Avis
sur la création d'une centrale photovoltaïque au lieu-dit
« Recfals » à Béziers (Hérault)

N°Saisine : 2025-014624

Avis émis le 03 juin 2025

Figure 2: plan masse du projet (extrait de l'étude d'impact)

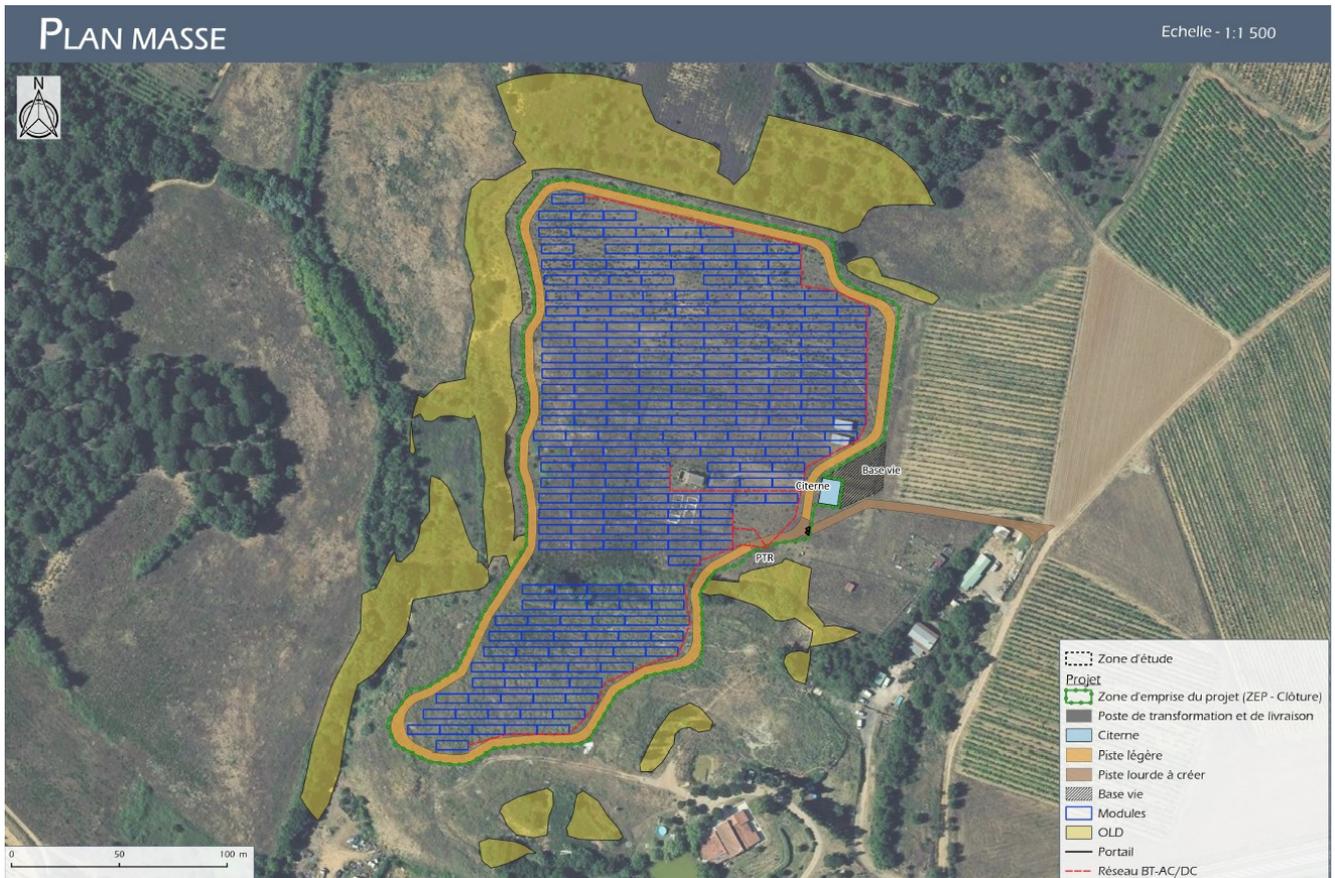
- des panneaux photovoltaïques, dont le point haut est à 2,5 m du sol et le point bas à 0,8 mètres, orientés d'environ 15° plein sud, avec une fixation au sol par pieux battus de 1 mètre à 1,5 mètres de profondeur, qui sera validée par une étude géotechnique à venir, d'une inter-rangée de 3 mètres, d'une surface projetée d'environ 1,5 ha ;

De plus, l'étude d'impact qui date de 2021, ne prend pas en compte dans l'analyse des impacts et la définition des mesures proposées, notamment pour la biodiversité, les retours d'expériences les plus récents suite au fort développement du photovoltaïque des dernières années. La configuration du parc, la densité des panneaux, la hauteur du bas des panneaux à 0,80 mètres, des inter-rangs de 3 mètres pour de la pâture sont des caractéristiques du projet inefficaces pour préserver la biodiversité et les fonctions écologiques des sols.

Aucune mesure n'est proposée pour favoriser la reprise de la végétation sous les panneaux, notamment pour permettre le maintien du pâturage. La hauteur des panneaux de 0,80 mètres au plus bas, du fait notamment des effets d'ombrage, peut limiter les possibilités de reprise. La MRAe ajoute que la structure du parc, avec des panneaux de moins de 1,10 mètres au plus bas², conduit à l'artificialisation de ces sols et à la consommation d'espaces agricoles. *A minima*, une hauteur du bas des panneaux plus importante constitue une alternative intéressante pour limiter les effets du projet sur la biodiversité et les fonctions biologiques des sols.

De plus, elle recommande d'apporter des mesures environnementales ou des modifications des caractéristiques du parc pour limiter l'impact sur la biodiversité et les fonctions écologiques des sols sous les panneaux.

SYNTHÈSE DES ENJEUX FAUNE

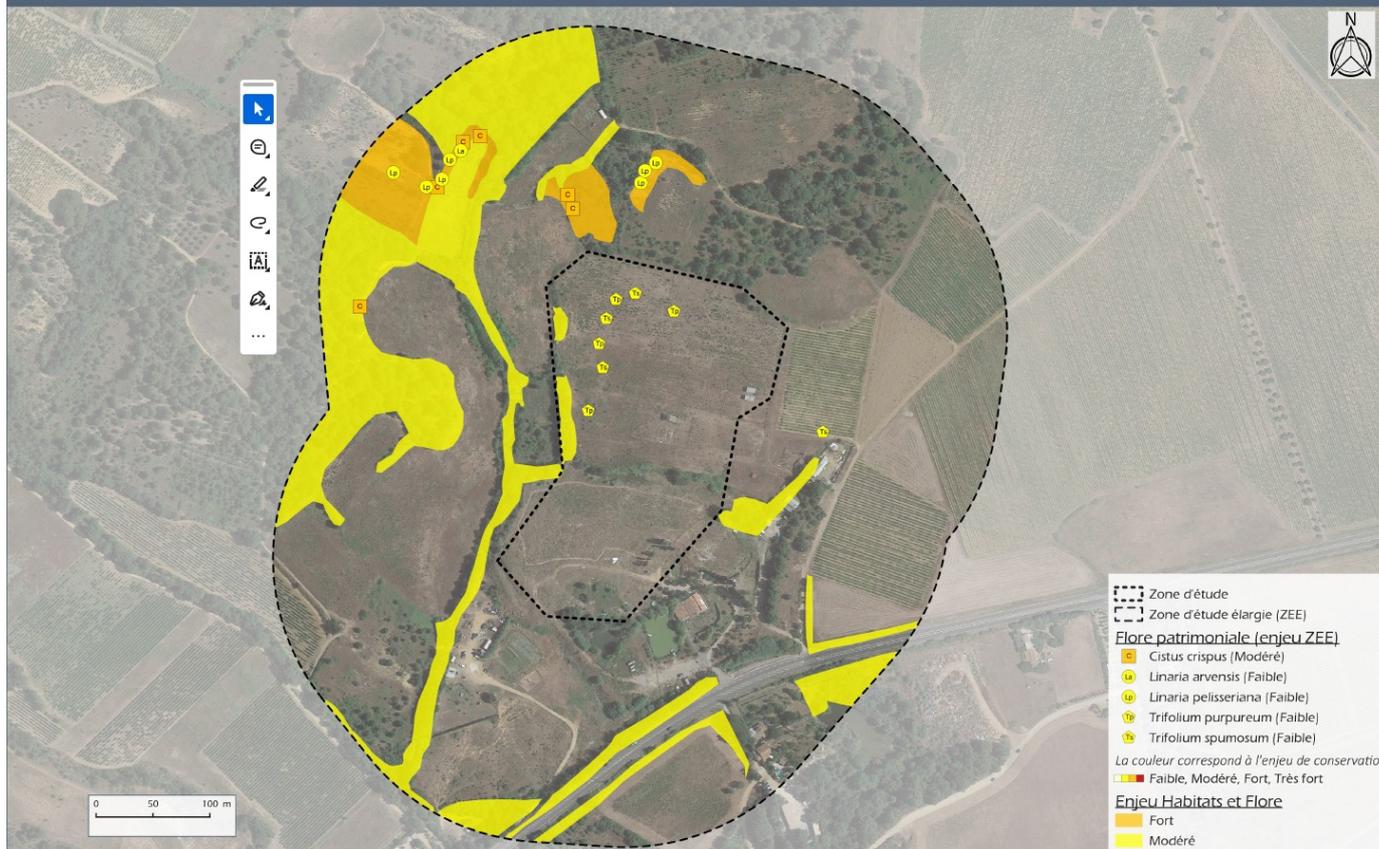
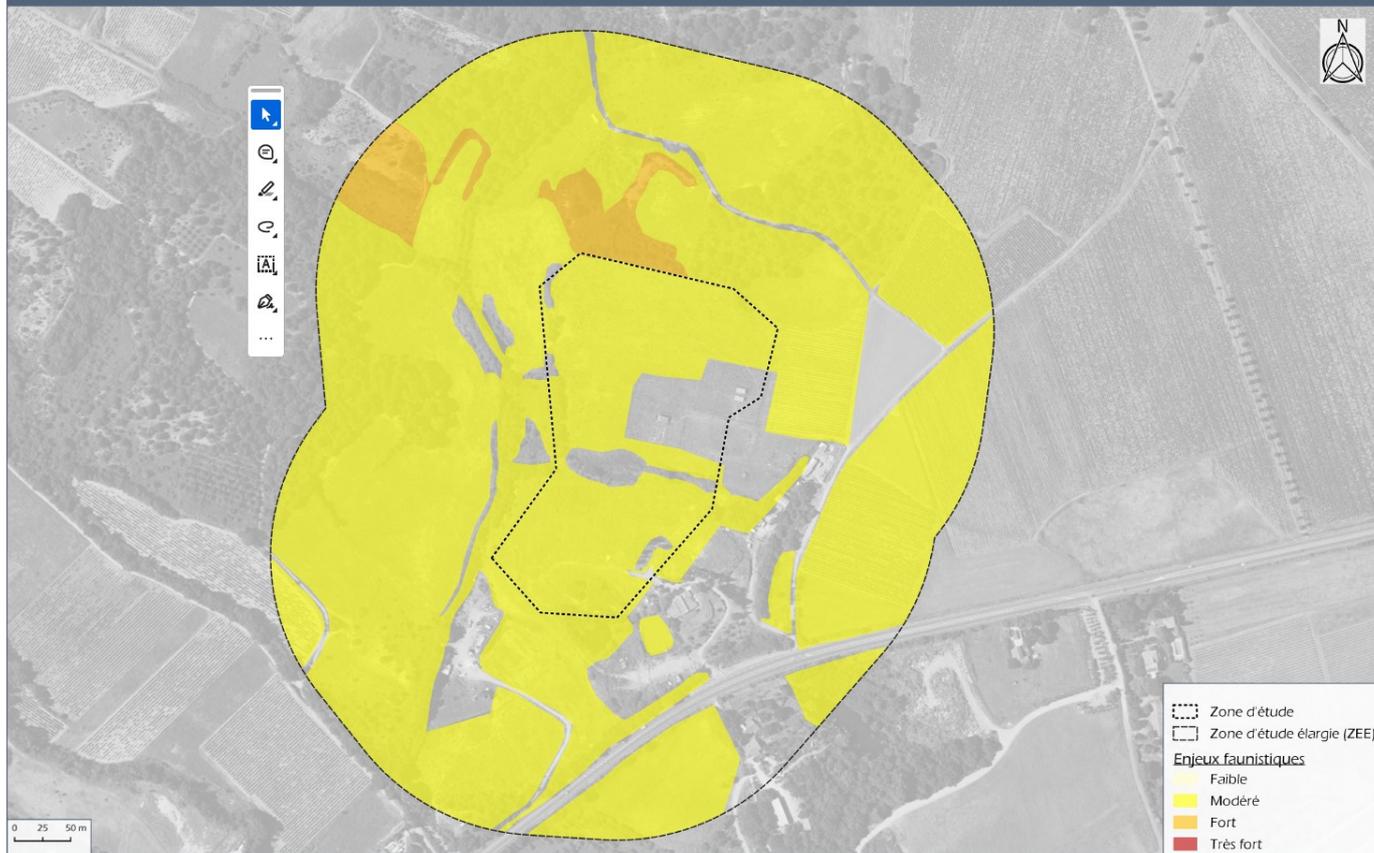
La zone d'implantation n'est située sur aucun zonage d'inventaire ou de préservation de la biodiversité. La zone est concernée par les périmètres des plans nationaux d'actions (PNA) du Léopard ocellé, des odonates et des chiroptères. Les corridors écologiques et trames vertes et bleues sont déclinés dans le SRADDET et le SCoT du Biterrois, mais la localisation méritait d'être plus approfondie sur le site d'étude et ses abords immédiats. La haie présente au milieu du site ne figure pas dans les cartes de la trame verte et bleue, ni dans la synthèse des enjeux écologiques, or elle joue clairement un rôle pour le déplacement des espèces à travers le parc. À ce titre, elle doit être complètement évitée.

La MRAe recommande de détailler les corridors écologiques de la zone d'implantation et de ses abords et de mettre en place des mesures environnementales afin de les préserver.
